日立半導体技術情報

製品分類	マイクロコントローラ		発行番号	TN-SH7-402B		
題名	SH7055RF FPU FDIV 関連不具合の件		情報分類	1. 仕様変更 2. ドキュメント訂正追加等 ③. 使用上の注意事項 4. マスク変更 5. ライン変更		
適用製品	SH7055RF	対象ロット等	関連資料	SH-2E プログラミング マニュアル ADJ-602-198	Rev.	有効期限
		SH7055RF : 全ロット			第2版	永年

SH7055RF (HD64F7055RF40)のFPU FDIV 関連不具合についてご報告申し上げます。
 大変ご迷惑をお掛けし、誠に申し訳御座いません。

図 1 FDIV 関連不具合例 1

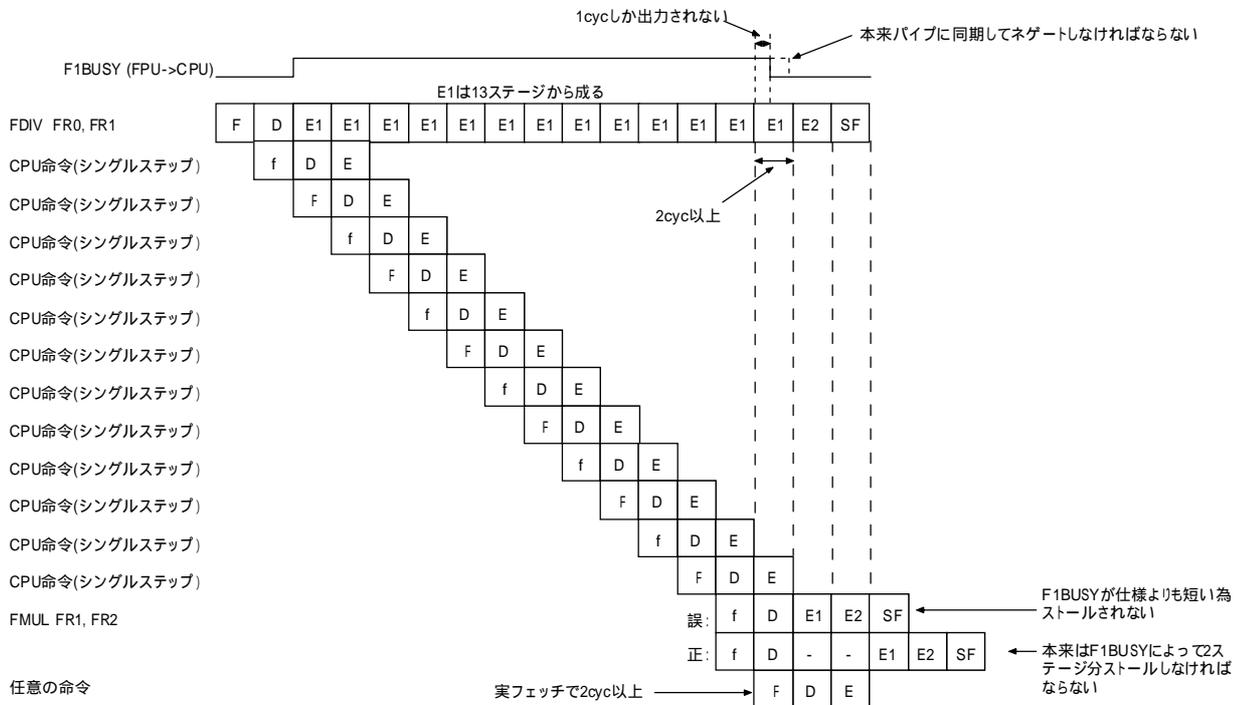
例 1 を図 1 に示します。この例では FDIV 命令で FR1/FR0 FR1 の演算を行い、その 13 命令後に FMUL 命令により FR1 x FR2 FR2 を演算しています。この時、FMUL 命令の次命令のフェッチサイクルが実フェッチで 2cyc 以上の時、FDIV の最後の E1 ステージは 2cyc 以上に伸ばされます。そのため FMUL は F1BUSY によるストールサイクルを挿入せず、FR1 の値として FDIV の演算結果ではなく、演算前の値を使用してしまいます。ただし FDIV 演算自体は正常に行われます。

図1の例1がこれに該当します。

図 2 FDIV 関連不具合例 2

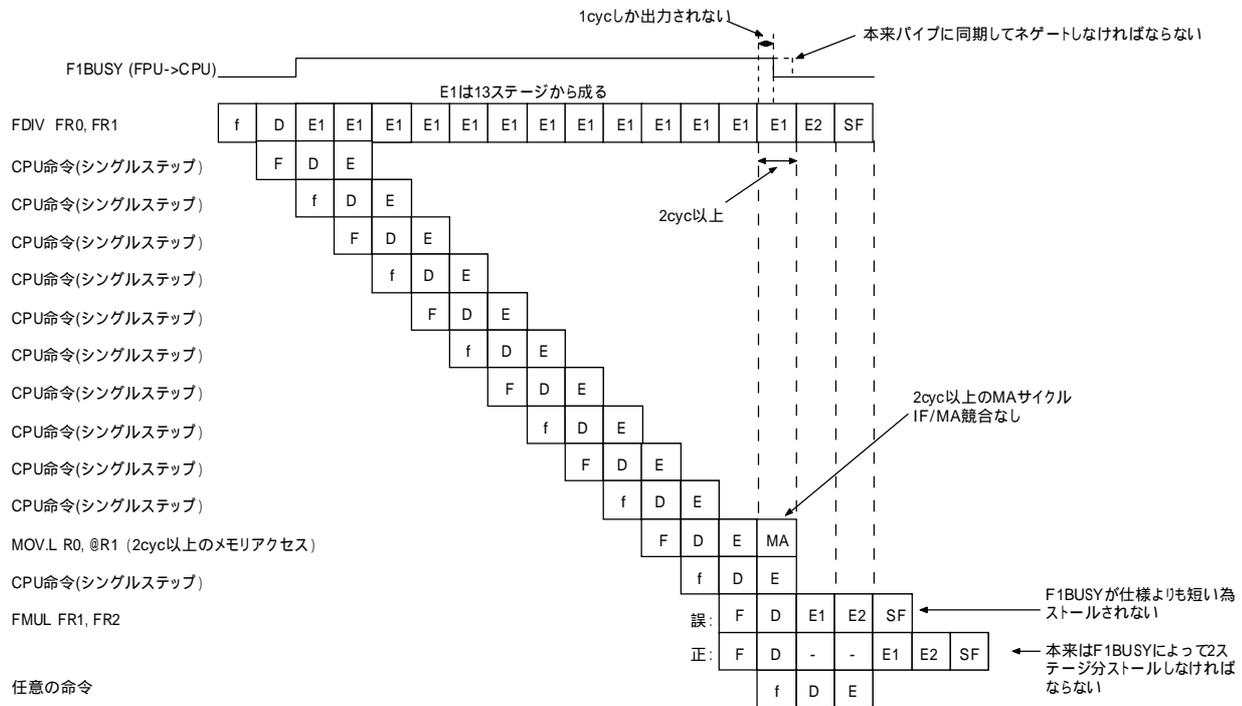
例 2 を図 2 に示します。この例では FDIV 命令で FR1/FR0 FR1 の演算を行い、その 13 命令後に FMUL 命令により FR1 x FR2 FR2 を演算しています。この時、FMUL 命令の 2 命令前の命令が 2 サイクル以上のメモリアクセスを行いつつ IF/MA 競合が起こらない時、FDIV の最後の E1 ステージは 2cyc 以上に伸ばされます。そのため FMUL は F1BUSY によるストールサイクルを挿入せず、FR1 の値として FDIV の演算結果ではなく、演算前の値を使用してしまいます。ただし FDIV 演算自体は正常に行われます。

図2の例2がこれに該当します。

当該FPU命令の1 or 2命令前の命令に2cyc以上のMAステージがある場合のみです
